使用前確認申請書の変更について

原発本第 187 号
令和 2 年 10 月 | 日

川内原子力発電所第2号機

使用前確認申請書

2. 変更の内容及び変更の理由

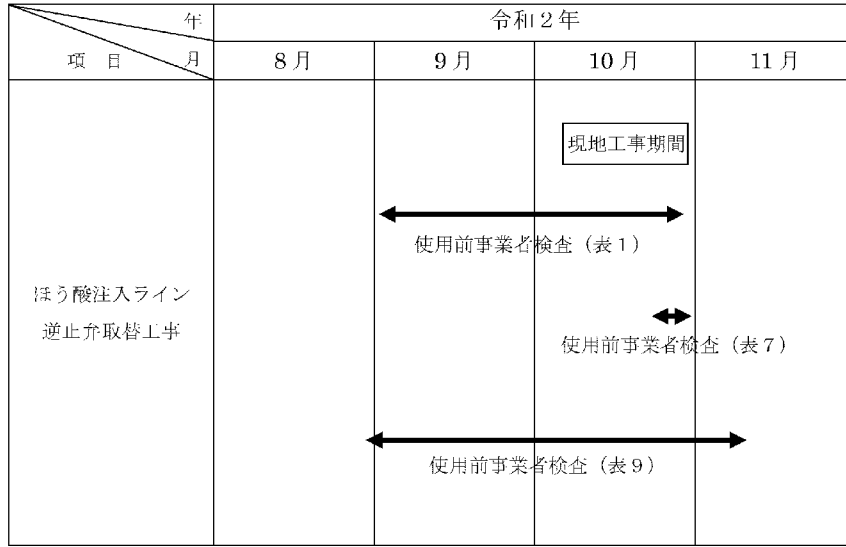
変更の内容	川内原子力発電所第2号機 原子炉冷却系統施設の修理の工事 (変更前)	<p>工場の工程 構造、強度又は漏えいに係る検査（表1） 期日 自 令和2年 9月 4日 至 令和2年 10月 27日 場所 川内原子力発電所 ウツエバルブ株式会社 （大阪府大阪市大正区北村） 三菱重工業株式会社 原子力セグメント（神戸地区） （兵庫県神戸市兵庫区和田崎町）</p>
	使用前確認を受けようとする使用前事業者検査に係る工場の工程、期日及び場所	<p>工場の工程 工場完了時の検査（表7） 期日 令和2年 10月 28日 場所 川内原子力発電所</p>
	申請に係る発電用原子炉施設の使用の開始の予定時期	令和3年 2月 23日
	工場の工程 品質マネジメントシステムに係る検査（表9） 期日 自 令和2年 8月 31日 至 令和2年 11月 11日 場所 川内原子力発電所	
変更の理由	川内原子力発電所第2号機 原子炉冷却系統施設の修理の工事 (変更後)	<p>工場の工程 構造、強度又は漏えいに係る検査（表1） 期日 自 令和2年 9月 14日 至 令和2年 10月 30日 場所 川内原子力発電所</p>
	使用前確認を受けようとする使用前事業者検査に係る工場の工程、期日及び場所	<p>工場の工程 工場完了時の検査（表7） 期日 令和2年 11月 2日 場所 川内原子力発電所</p>
	申請に係る発電用原子炉施設の使用の開始の予定時期	令和3年 1月 22日
	工場の工程 品質マネジメントシステムに係る検査（表9） 期日 自 令和2年 8月 31日 至 令和2年 11月 18日 場所 川内原子力発電所	
変更の理由	<p>川内原子力発電所2号機のほう酸注入ライン逆止弁取替工場の工程及び場所を見直したことに伴い、「使用前確認を受けようとする使用前事業者検査に係る工場の工程、期日及び場所」を変更する。 また、川内原子力発電所第2号機第24回定期事業者検査の工場を見直したことに伴い、「申請に係る発電用原子炉施設の使用の開始の予定時期」を変更する。</p>

工事の工程に関する説明書

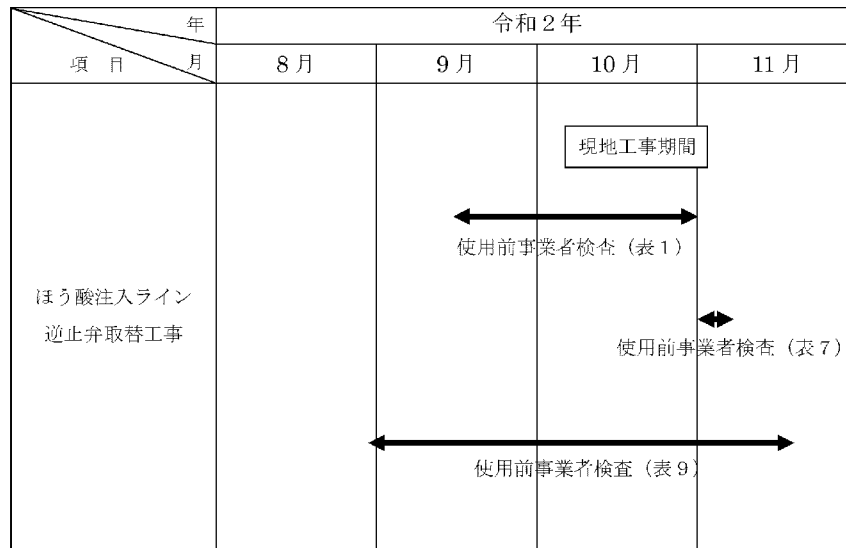
変更前

変更後
